## **Gutachten des ENSI zum Rahmenbewilligungsgesuch der KKN AG**

**Neubauprojekt Kernkraftwerk Niederamt**

ENSI 18/12

Brugg, September 2010

Abbildung 4.1-4: Grundwassermodell mit exemplarischen Grundwasserspiegeländerungen  
(Quelle: SIB KKN Abb. 3.5-42)

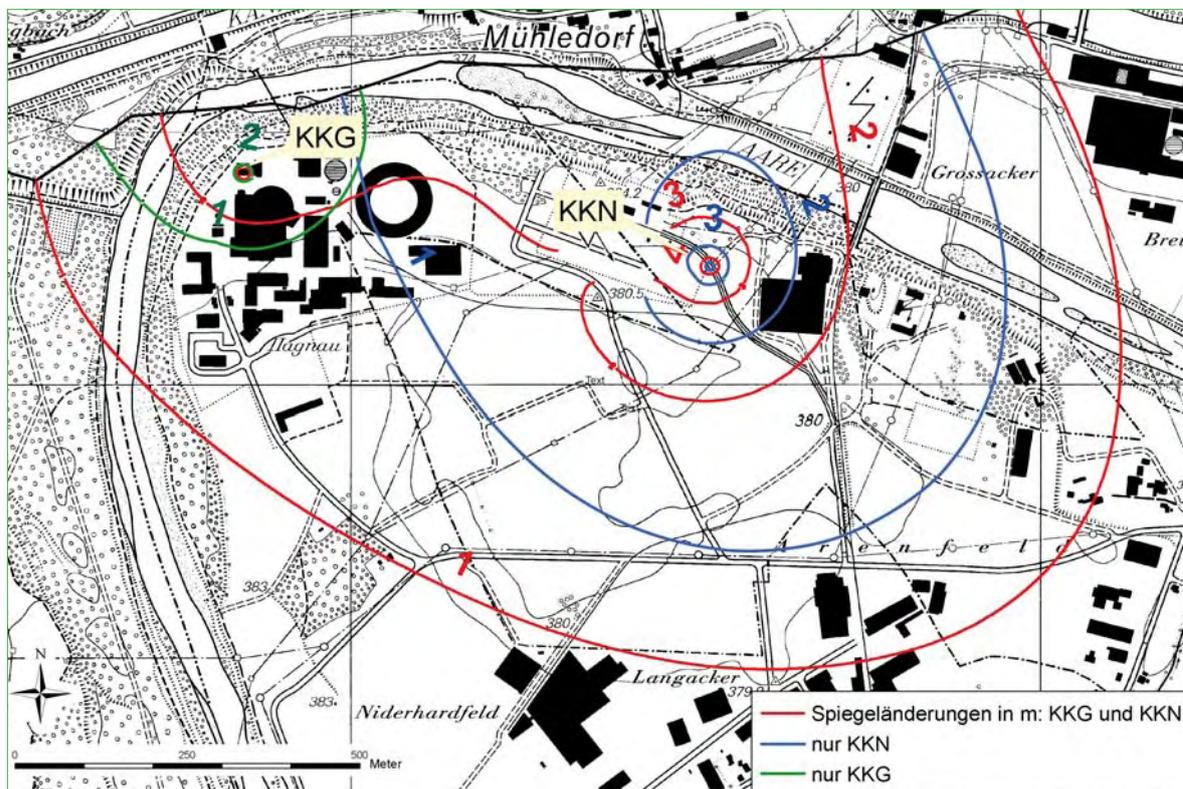
Eine Grundwasserentnahme für Notstandsfälle und/oder zur Löschwasserversorgung bei KKN ist ohne sicherheitsrelevante Beeinflussung der Notstandsentnahme von KKG möglich. Die gegenseitige Beeinflussung der Grundwasserentnahme für Notstandsfälle bei KKG und KKN wird im Baubewilligungsverfahren detailliert behandelt, wenn alle Kriterien und Randbedingungen feststehen.

Abbildung 4.1-5: Strukturkarte der Basis Mesozoikum mit Abgrenzung von Kristallin- und Permokarbonvorkommen (Quelle: Naef 2009 [95])

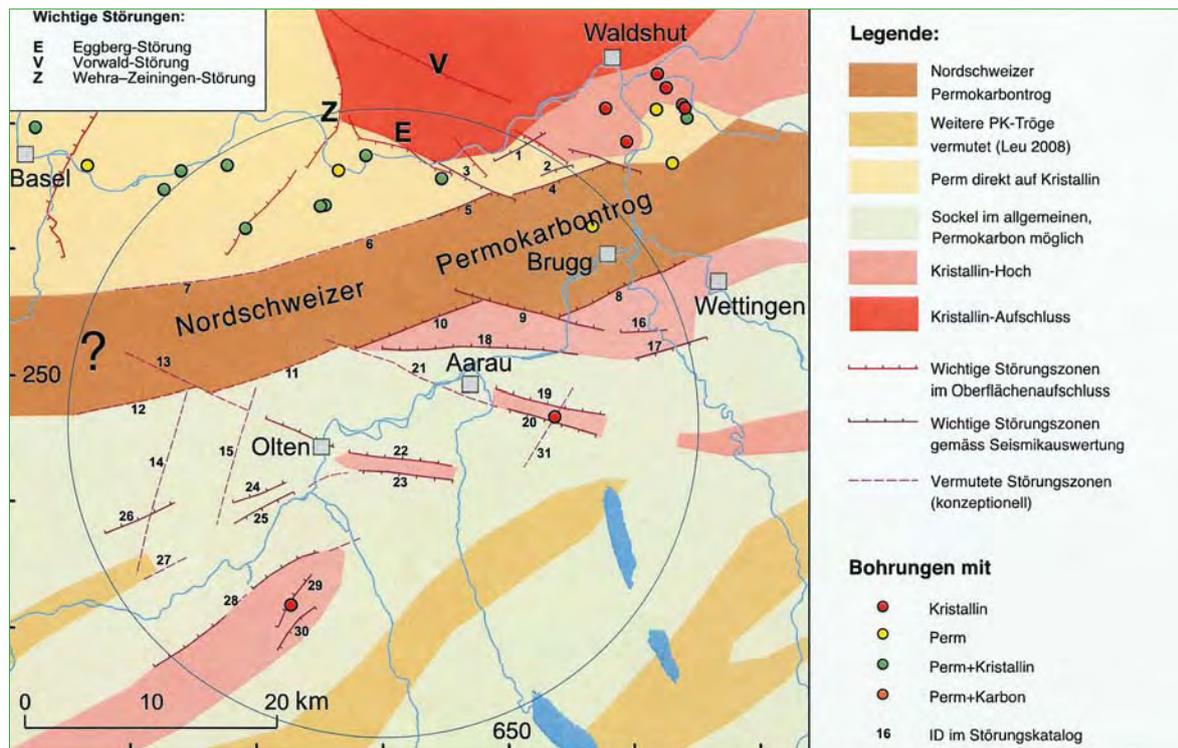
Die Frage, ob im tieferen Untergrund grössere Sockelstörungen vorliegen, die ein genügend hohes Potenzial für Erdbeben aufweisen und allenfalls im Pliozän reaktiviert worden sind, kann aus Sicht des ENSI nicht abschliessend geklärt werden. Durch die Verschiebung des über dem Sockel liegenden Deckgebirges bei der Jurafaltung sind solche Störungen südlich der Front des Faltenjuras heute nicht mehr zu erkennen, wenn nicht eine sehr junge Reaktivierung stattgefunden hat. Der Gesuchsteller hat mit dem Störungskatalog «Basis Mesozoikum» die entsprechenden Störungen im Umkreis von 25 km um das KKN zusammengestellt und aus den Dimen-

sionen der Störungen die maximalen Erdbebenamplituden abgeleitet. Das Störungsmuster (Abbildung 4.1-5) wird von W-E-streichenden Permokarbontrögen und deren Trograndstörungen bestimmt. Variszisch streichende Störungen versetzen diese Strukturen, was vor allem in der subjurassischen Zone mit den dem Jura vorgelagerten, nach Osten oder Südosten abbiegenden Jura-falten des Born-Engelberg und Kestenbergs klar hervortritt. Im Falle der Born-Engelberg-Struktur wird dies möglicherweise durch die Landskron-Eptingen-Olten-Linie [89] verursacht (im Störungskatalog als Nummer 13, Trimbach-Olten-Störung, erfasst). Der Gesuchsteller hat die vorhandenen Seismik-Linien auf Anzeichen entsprechender Strukturen im tieferen Sockel untersucht; dabei wurde unterhalb von Störung 13 kein Versatz der Sockeloberfläche festgestellt. Das ENSI ist mit dieser Einschätzung einverstanden.

Abbildung 4.1-7: Reflexionsseismik 2008 [84]

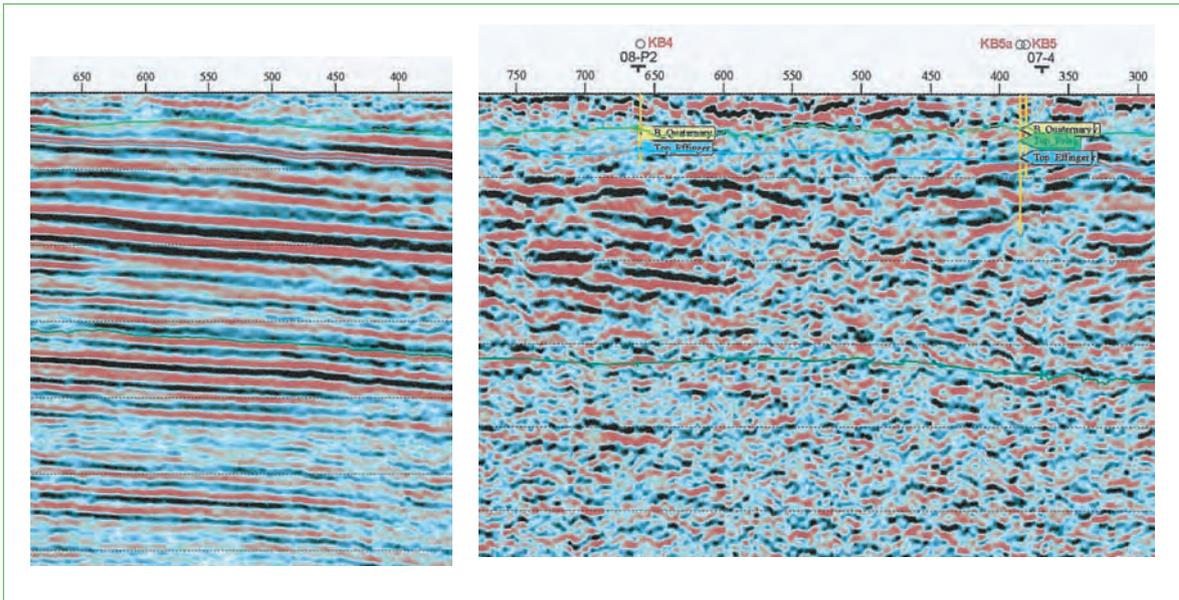
Das ENSI kann die Ausführungen zu den reflexionsseismischen Linien nachvollziehen. Da auch das östliche Gebiet sehr dicht mit Kernbohrungen erkundet wurde, können grosse Störungen aufgrund der Bohrdaten ausgeschlossen werden. Eine stärkere Verkarstung im östlichen Bereich

aufgrund einer weiter östlich vorbeiziehenden Störung erscheint durch die regionalen Seismik-Linien 83-NS-22 und 83-NF-06 unwahrscheinlich. Das ENSI schliesst sich darum der Einschätzung des Gesuchstellers an, dass am Standort des KKN nicht mit grösseren Störzonen zu rechnen ist.
